令03原機(科保)043
令和3年8月20日

核燃料物質使用変更許可申請書の一部補正について

核原料物質、核燃料物質及び原子炉の規制に関する法律第55条第1項の規定に基づき、令和3年5月14日付け令03原機(科保)021をもって申請した原子力科学研究所の核燃料物質使用変更許可申請書を別紙のとおり一部補正いたします。

図4-5-1 使用、貯蔵、廃棄の場所 (再処理特別研究棟)

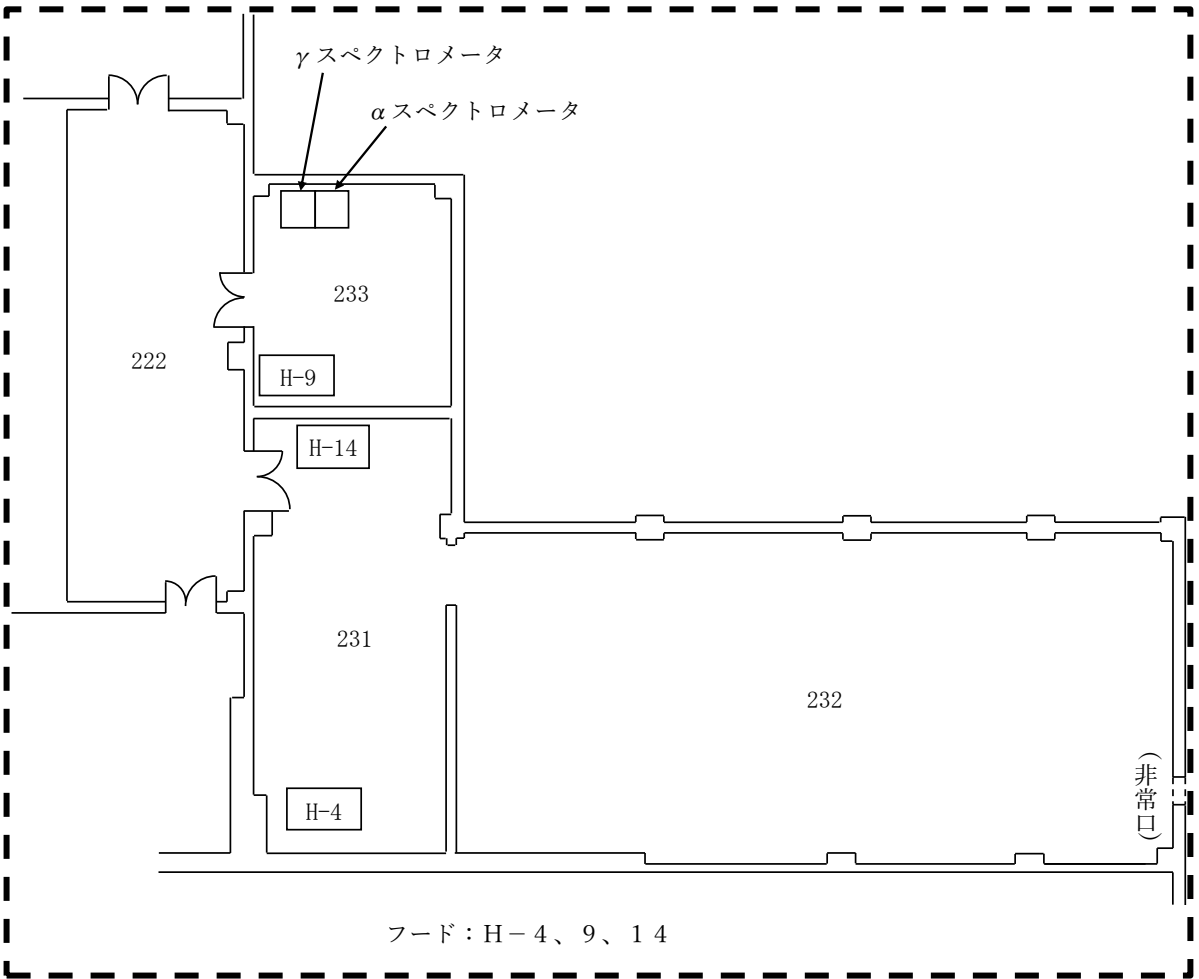
変更前	変更後	備考
<p>3階</p> <p>2階</p> <p>1階</p> <p>地下1階</p> <p>地下2階</p> <p>核燃料物質貯蔵庫</p> <p>廃液操作・貯蔵室</p> <p>SRセル</p> <p>ウオーターピット</p> <p>サブケーブル</p> <p>旧ケーブル</p> <p>旧Puセル</p> <p>第1スタック (30m)</p> <p>第2スタック (10m)</p> <p>使用の場所</p> <p>貯蔵の場所</p> <p>廃棄の場所</p> <p>廃棄物保管場所</p>	<p>3階</p> <p>2階</p> <p>1階</p> <p>地下1階</p> <p>地下2階</p> <p>核燃料物質貯蔵庫</p> <p>廃液操作・貯蔵室</p> <p>SRセル</p> <p>ウオーターピット</p> <p>サブケーブル</p> <p>旧ケーブル</p> <p>旧Puセル</p> <p>第1スタック (30m)</p> <p>第2スタック (10m)</p> <p>使用の場所</p> <p>貯蔵の場所</p> <p>廃棄の場所</p> <p>廃棄物保管場所</p> <p>測定装置、グローブボックス、フード等の解体撤去に伴う使用の場所及び廃棄の場所の削除、部屋名の記載の変更、凡例の記載の適正化 (凡例が白抜き場所がないことによる変更)</p>	<p>備考</p> <p>測定装置、グローブボックス、フード等の解体撤去に伴う使用の場所及び廃棄の場所の削除、部屋名の記載の変更、凡例の記載の適正化 (凡例が白抜き場所がないことによる変更)</p>

図7-3 グローブボックス S

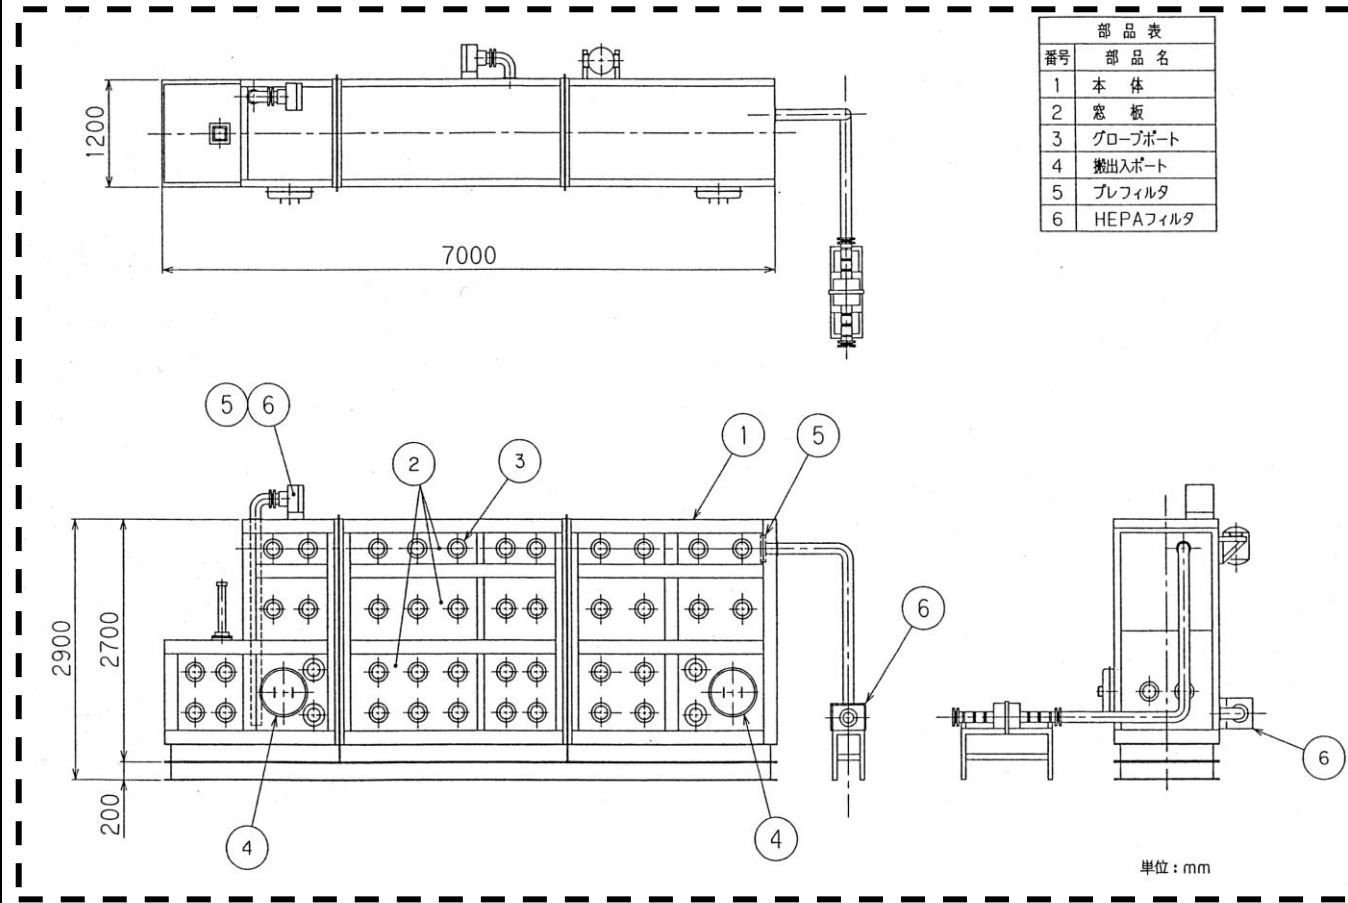
□: グローブボックスSの解体撤去に伴う図7-3の欠番

図7-4 フード H-4

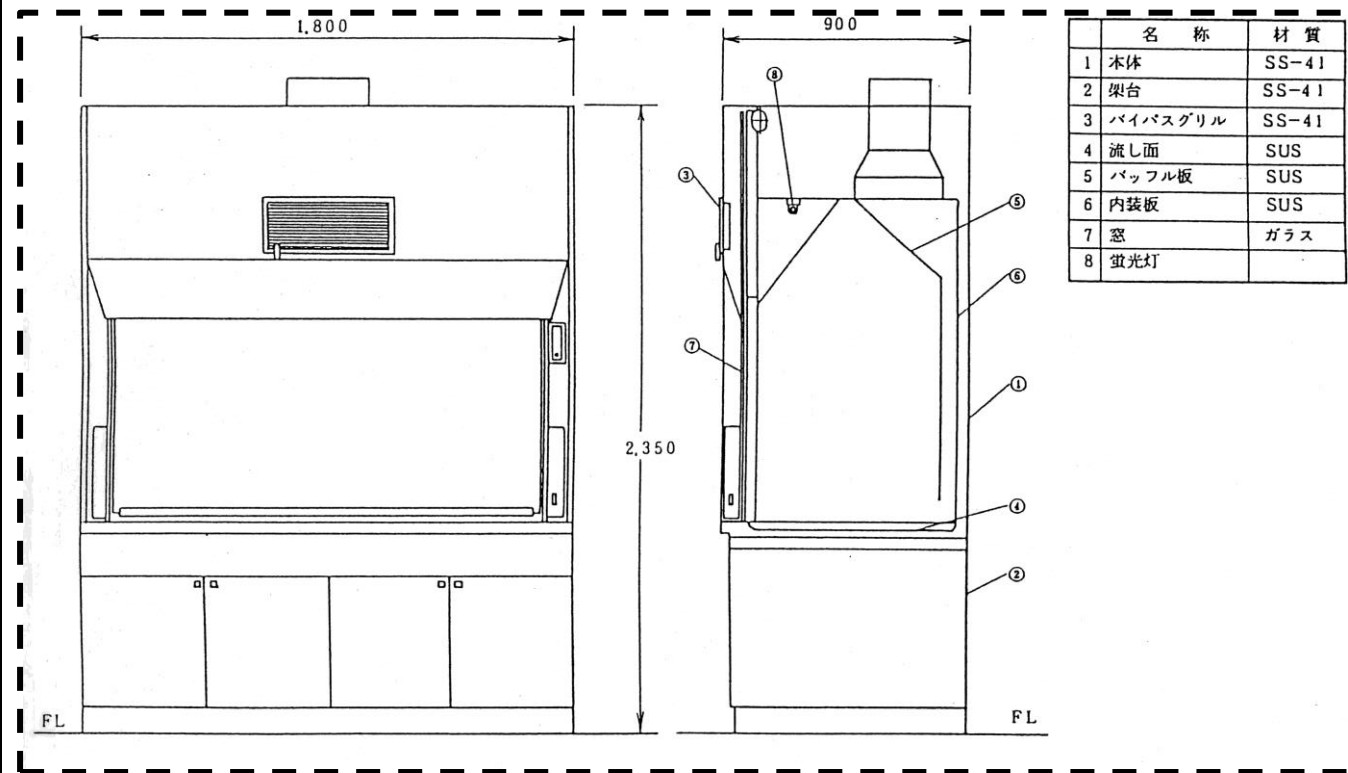
□: フード H-4の解体撤去に伴う図7-4の欠番

図7-5 フード H-9

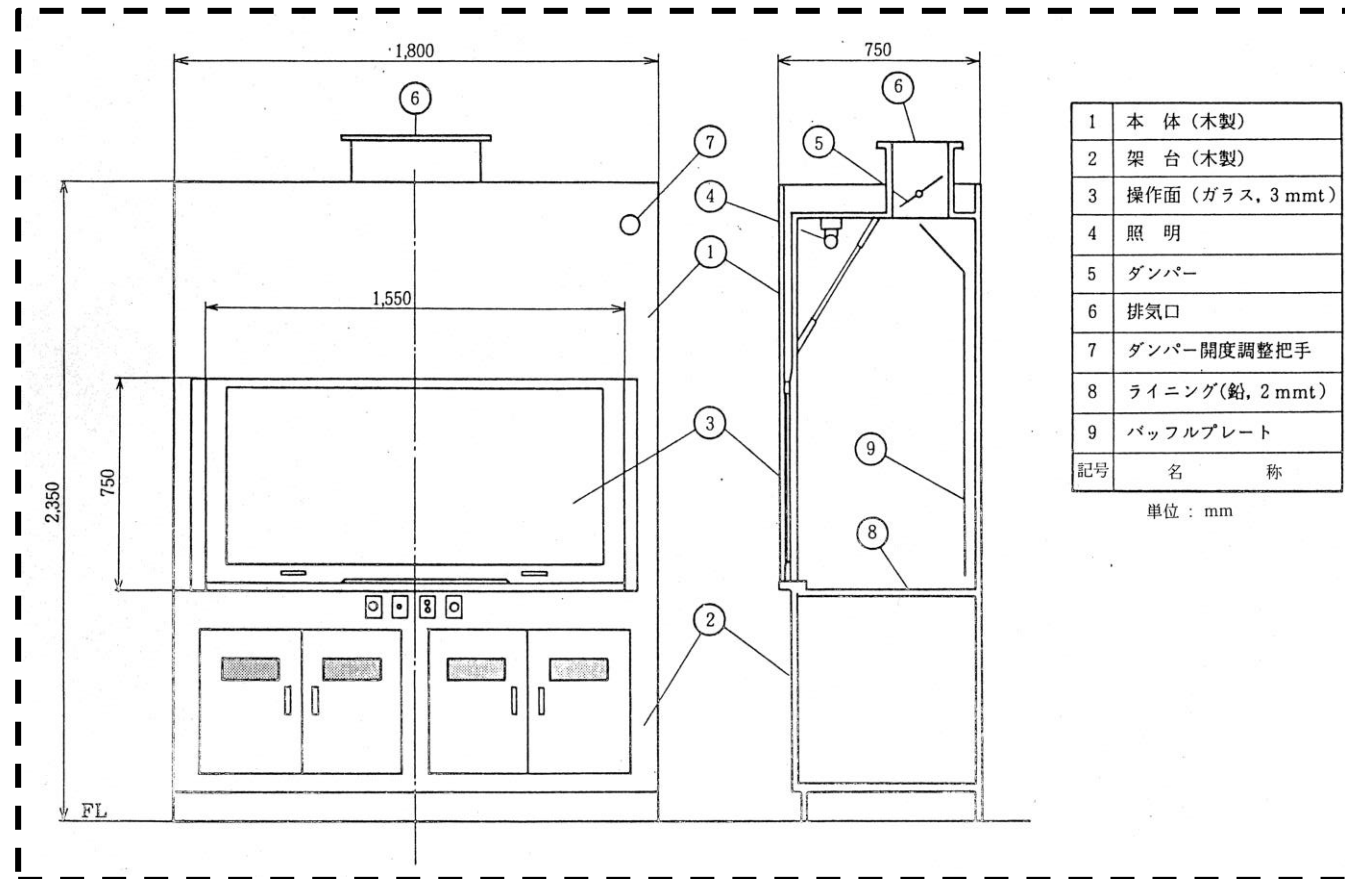
┌┐ : フード H-9の解体撤去に伴う図7-5の欠番

図7-6 フード H-14

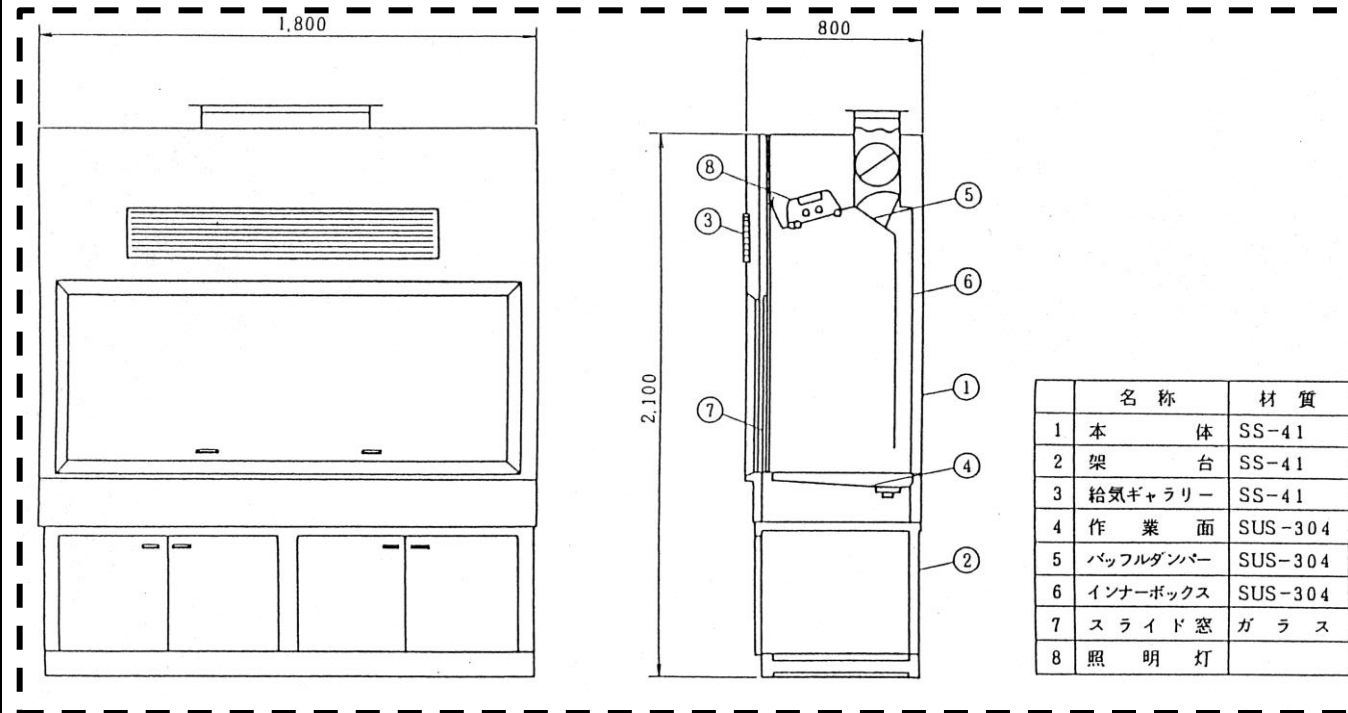
---: フード H-14の解体撤去に伴う図7-6の欠番

図9-3 グローブボックス K

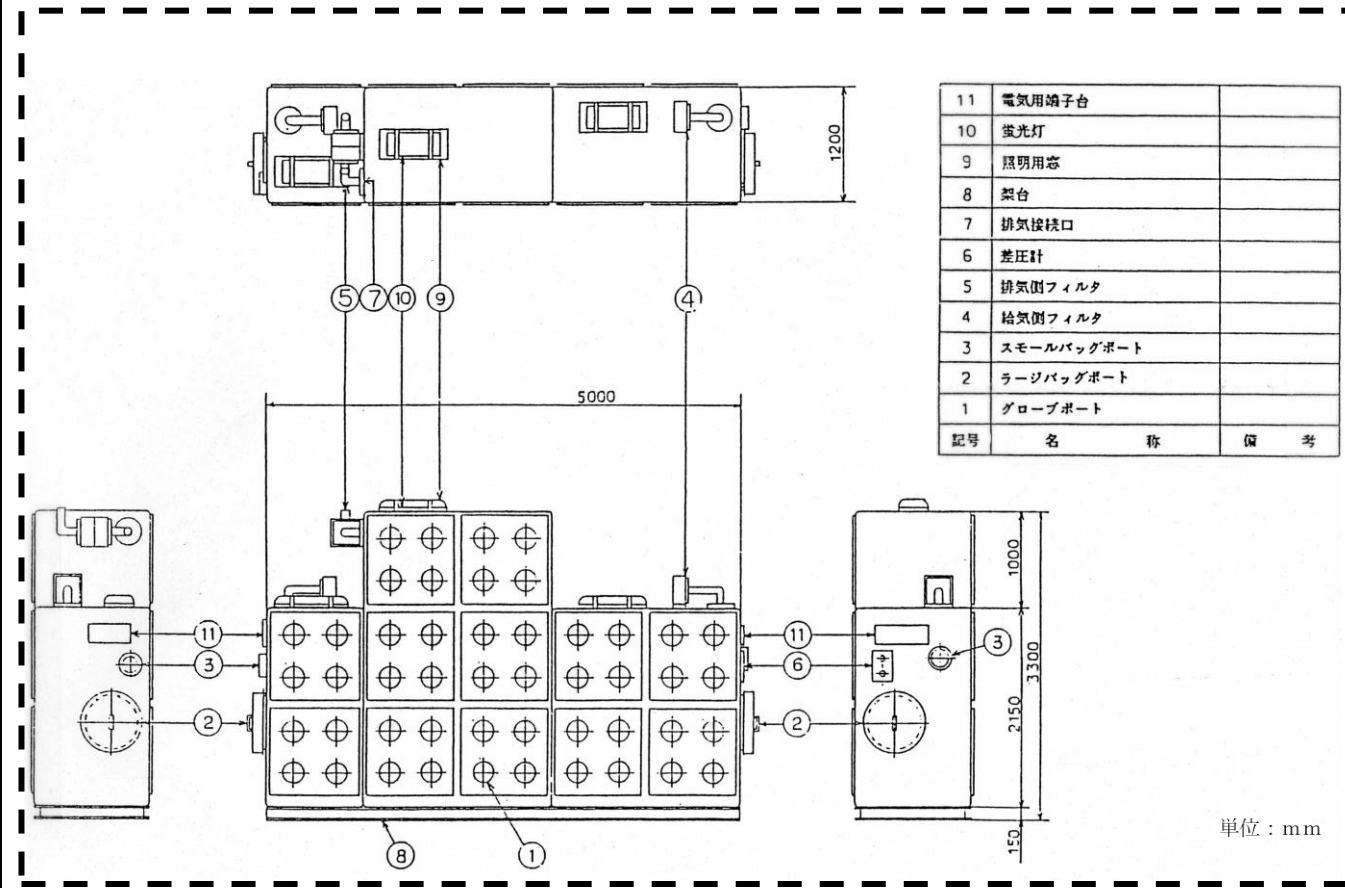
□□：グローブボックスKの解体撤去に伴う図9-3の欠番

図9-4 グローブボックス L

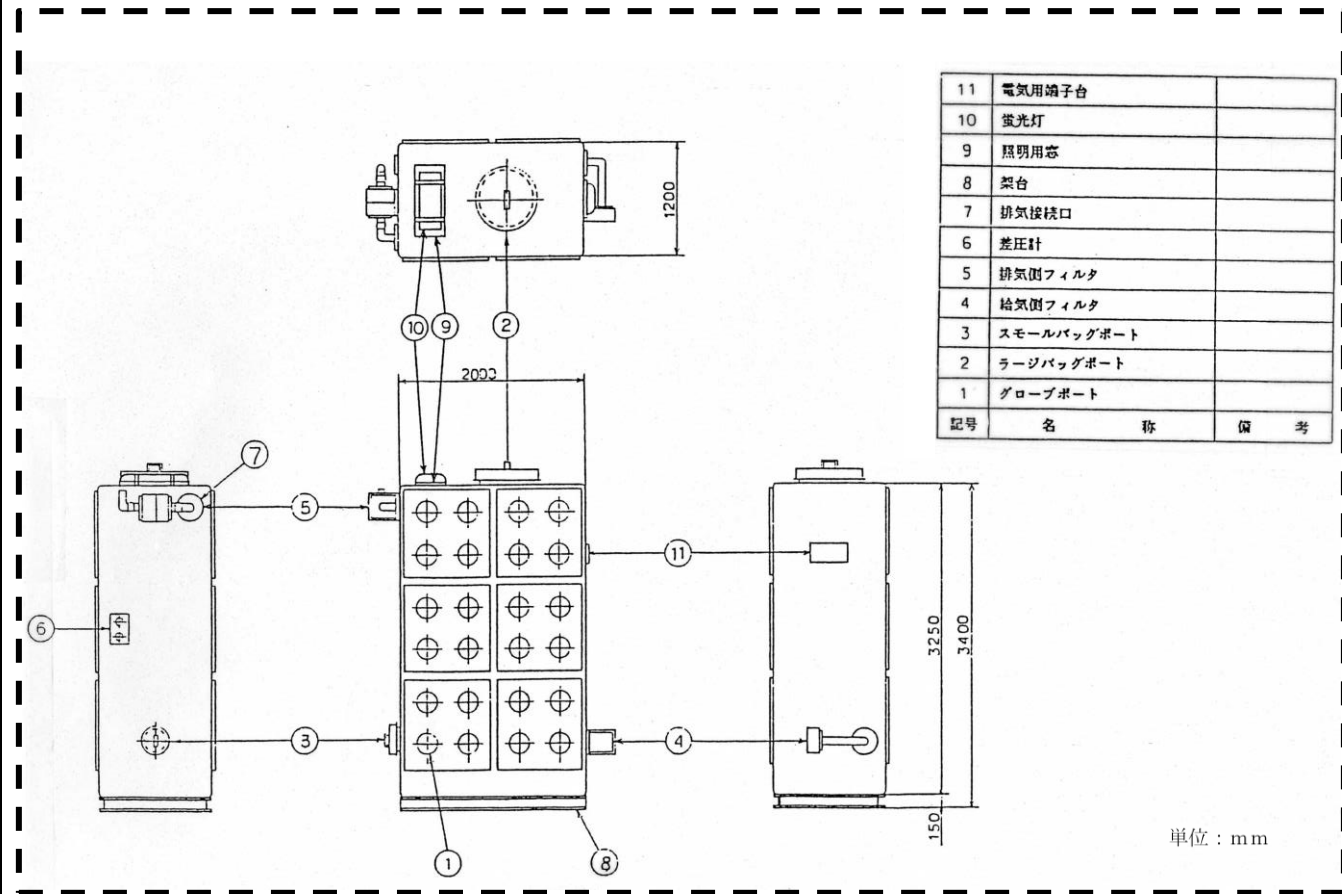
□□：グローブボックスLの解体撤去に伴う図9-4の欠番

図9-5 グローブボックス N

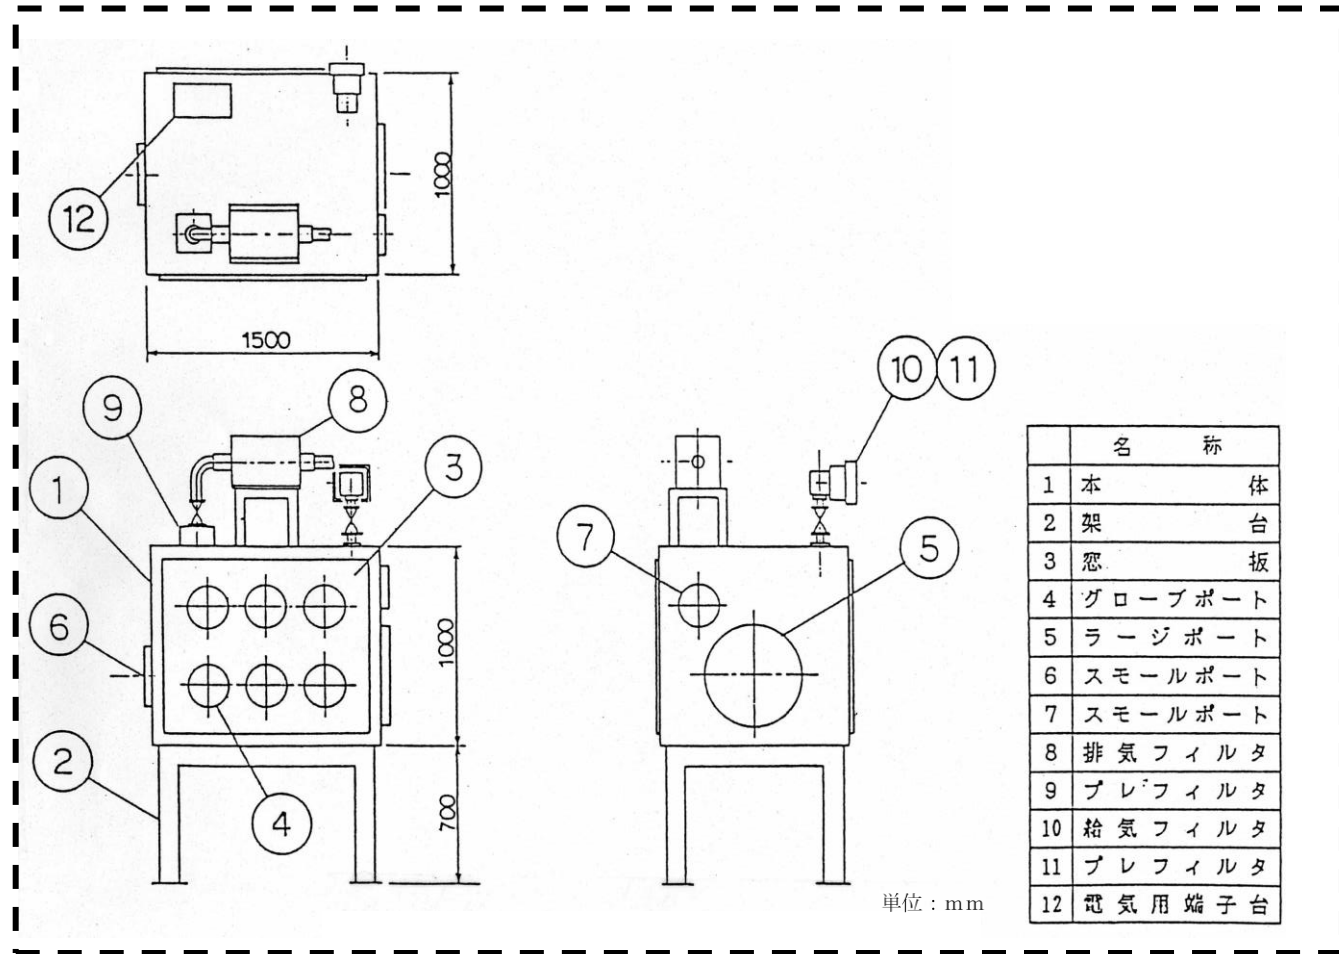
☐: グローブボックスNの解体撤去に伴う図9-5の欠番

図9-6 グローブボックス P

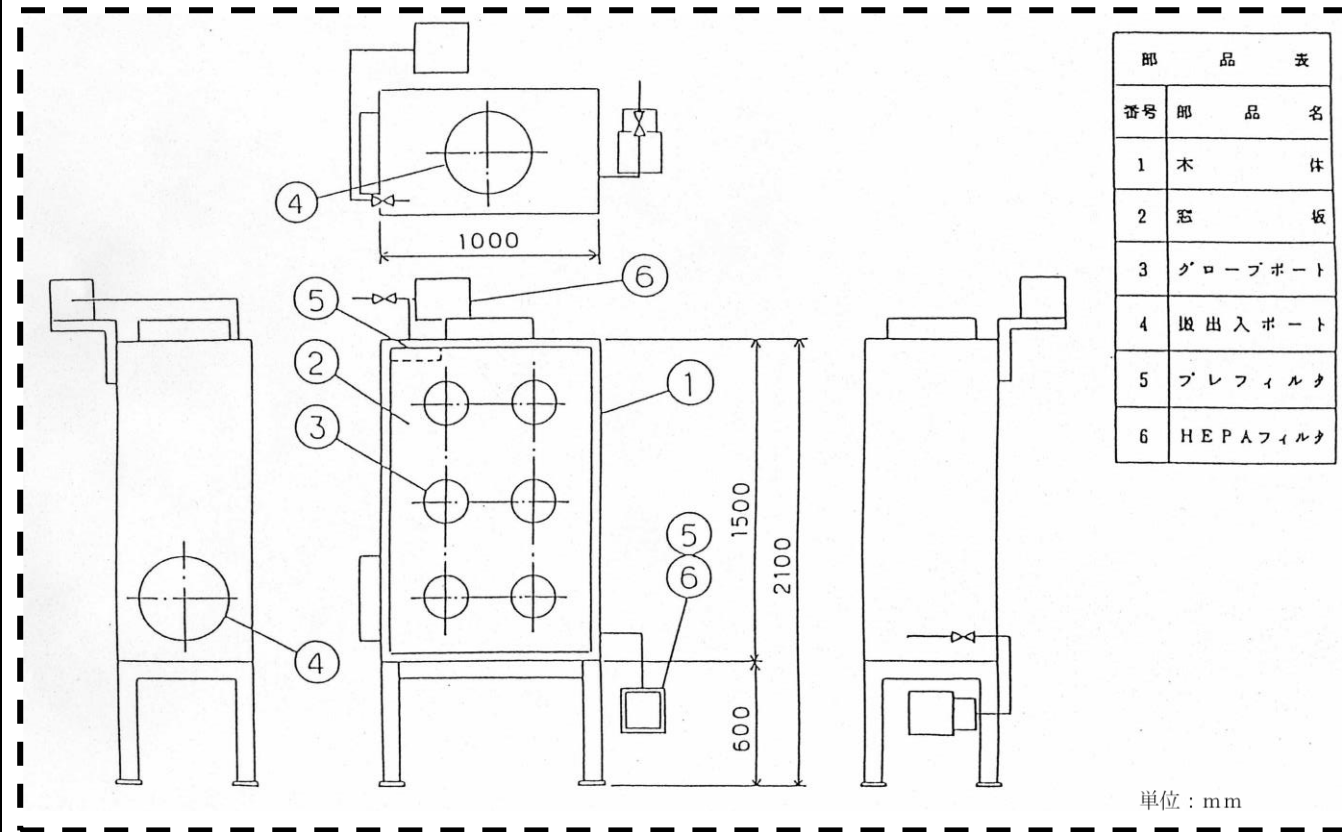
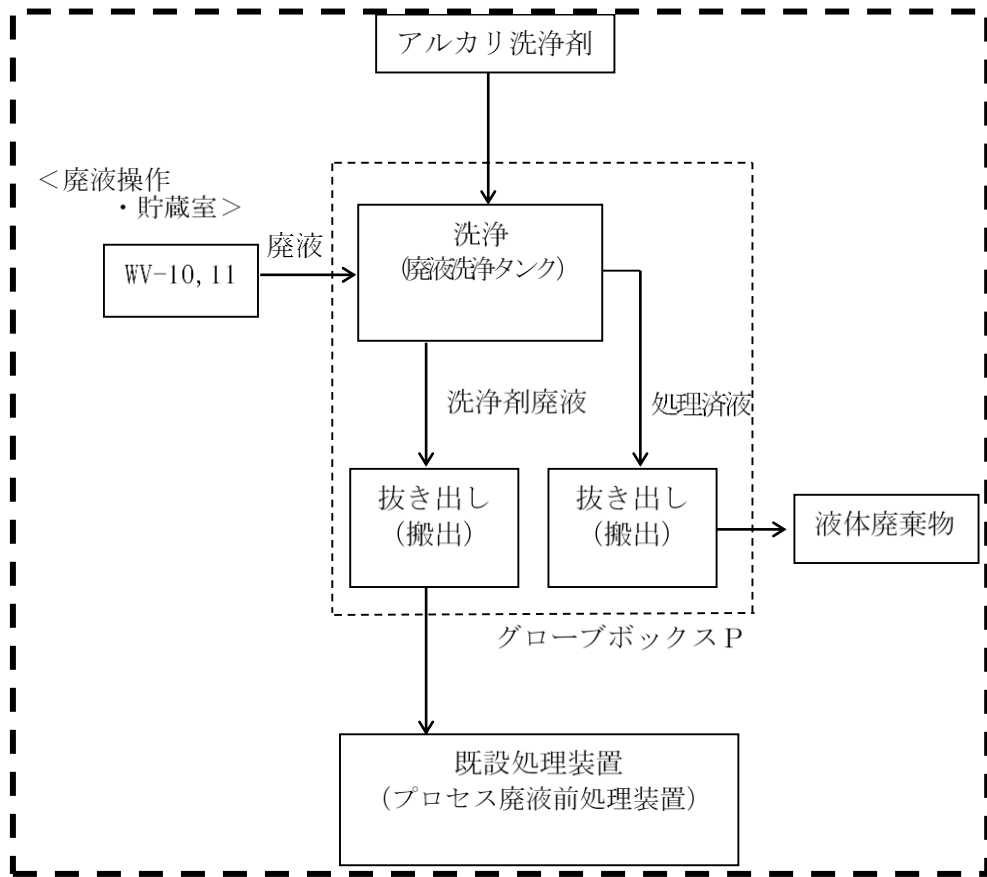
☐: グローブボックスPの解体撤去に伴う図9-6の欠番
